**AVIS RELATIF À LA PROTECTION
CONTRE LES EVENTUELS EFFETS NOCIFS ET NUISANCES
PROVOQUÉS PAR LES RAYONNEMENTS NON IONISANTS
GÉNÉRÉS PAR DES ANTENNES ÉMETTRICES STATIONNAIRES**

Commune : LA LOUVIERE - Exploitant : ORANGE

Référence exploitant : 181C1_1 / 30484C1_1 / 40484C1_1/ 50484C1_1

Rapport n° 1915 / 2025

Figure 1 : Vue en plan des lieux de séjour et des points de contrôle

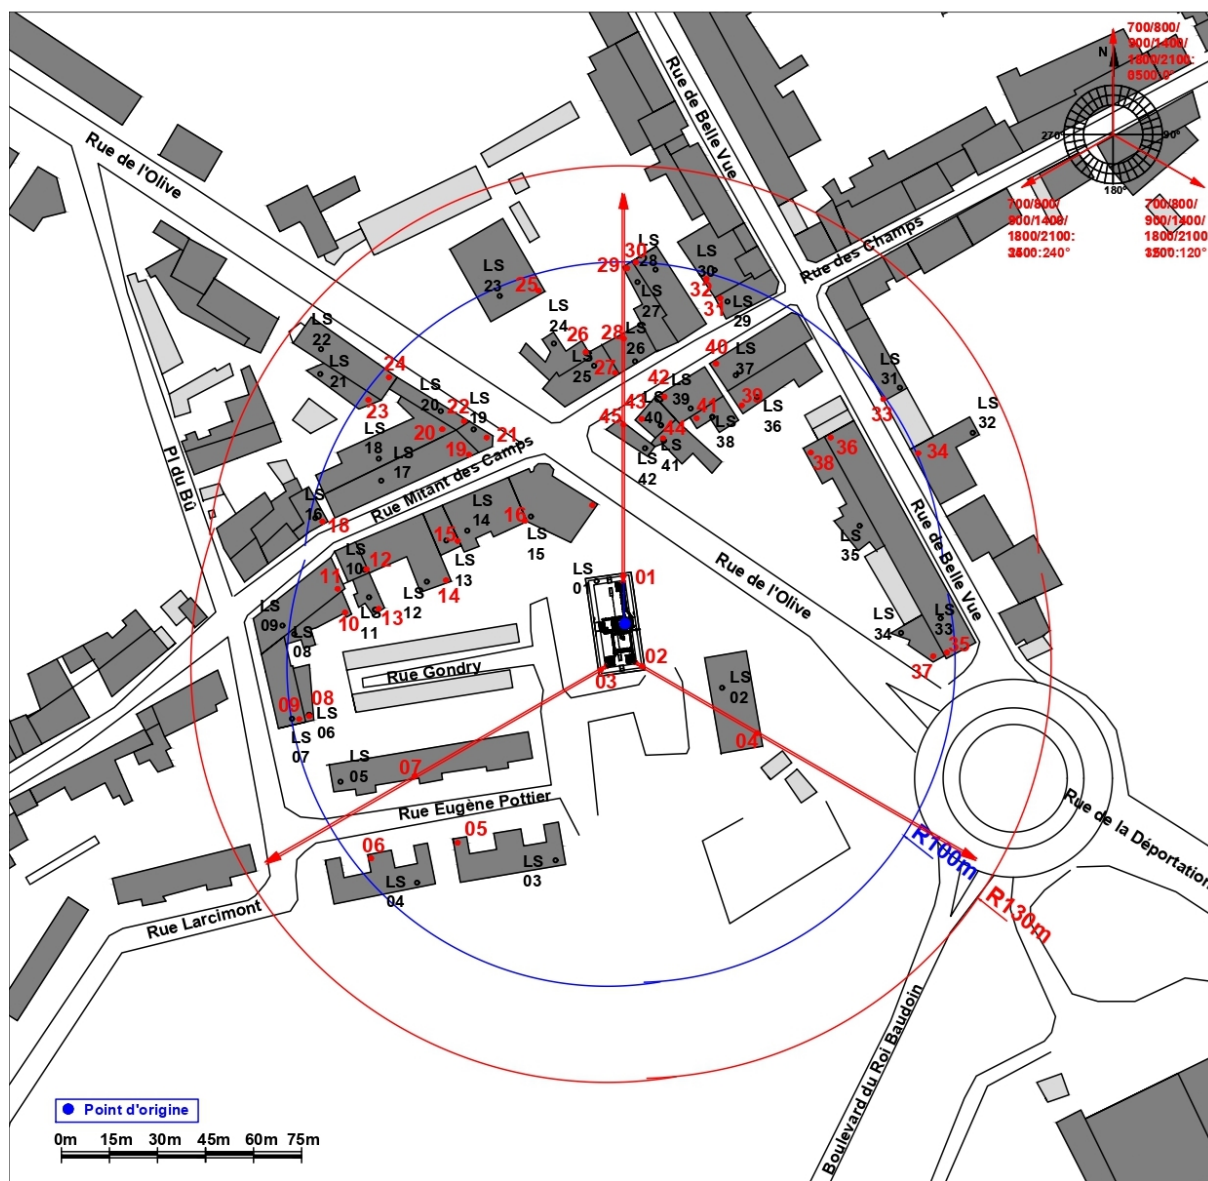
Les fréquences d'émission, la puissance rayonnée par chacune des antennes et leur gain permettent de déterminer le rayon de la zone à analyser. Tout dépassement de la limite par installation est exclu en dehors de cette zone. Le tableau 2 reprend les 35 LS² pour lesquels l'indice d'exposition est le plus élevé. Les différentes colonnes indiquent :

- le numéro du point de contrôle repris sur un des plans de la figure 1;
- le numéro du LS dans lequel se trouve le point de contrôle de la 1^{ère} colonne ;
- l'atténuation d'obstacle prise en compte pour le calcul de l'indice d'exposition dans le LS ;
- le résultat du calcul de l'indice d'exposition.

N° point de contrôle	LS	Atténuation (dB)	Indice d'exposition relatif à la limite par installation IE_i
4	LS02	3,0	0,955
17	LS15	3,0	0,951
7	LS05	3,0	0,669
5	LS03	3,0	0,475
6	LS04	3,0	0,365
8	LS06	3,0	0,279
9	LS07	3,0	0,272
3	LS01	10,0	0,225
16	LS14	3,0	0,213
27	LS25	3,0	0,202
31	LS29	3,0	0,200
1	LS01	10,0	0,169
10	LS08	3,0	0,165
30	LS28	3,0	0,164
13	LS11	3,0	0,158
28	LS26	3,0	0,146
26	LS24	3,0	0,144
32	LS30	3,0	0,144
25	LS23	3,0	0,143
15	LS13	3,0	0,141
11	LS09	3,0	0,135
14	LS12	3,0	0,126
12	LS10	3,0	0,123
2	LS01	10,0	0,114
21	LS19	3,0	0,111
29	LS27	3,0	0,109
22	LS20	3,0	0,099
19	LS17	3,0	0,097
18	LS16	3,0	0,080
20	LS18	3,0	0,073
24	LS22	3,0	0,069
35	LS33	3,0	0,067
36	LS33	3,0	0,061
37	LS34	3,0	0,059
38	LS35	3,0	0,055

En ce qui concerne les antennes de l'installation mentionnées dans le tableau 1, la distance maximale à laquelle la limite pourrait être atteinte, à l'extérieur, est égale à 101,5 m. S'il n'y a pas de LS à une distance inférieure, les antennes respectent forcément la limite d'immission.

Dans le cas des LS situés à l'intérieur des bâtiments, une atténuation d'obstacle est prise en compte et il en résulte que la distance maximale à laquelle la limite pourrait être atteinte se réduit à 76,2 m.

Les résultats de l'évaluation décrite au paragraphe 4 indiquent que les antennes émettrices stationnaires de l'installation faisant l'objet du présent avis ne produisent pas, dans un lieu de séjour, un rayonnement électromagnétique maximum supérieur aux limites fixées à l'article 4 du décret.

En conclusion, les antennes émettrices stationnaires faisant partie de l'installation référencée dans le paragraphe 2 et dont les caractéristiques techniques sont résumées dans le tableau 1 **respectent les limites d'immission** fixées à l'article 4 du décret du 8 décembre 2022 (M.B. du 16.12.2022) modifiant le décret du 3 avril 2009 relatif à la protection contre les éventuels effets nocifs et nuisances provoqués par les rayonnements non ionisants générés par des antennes émettrices stationnaires.
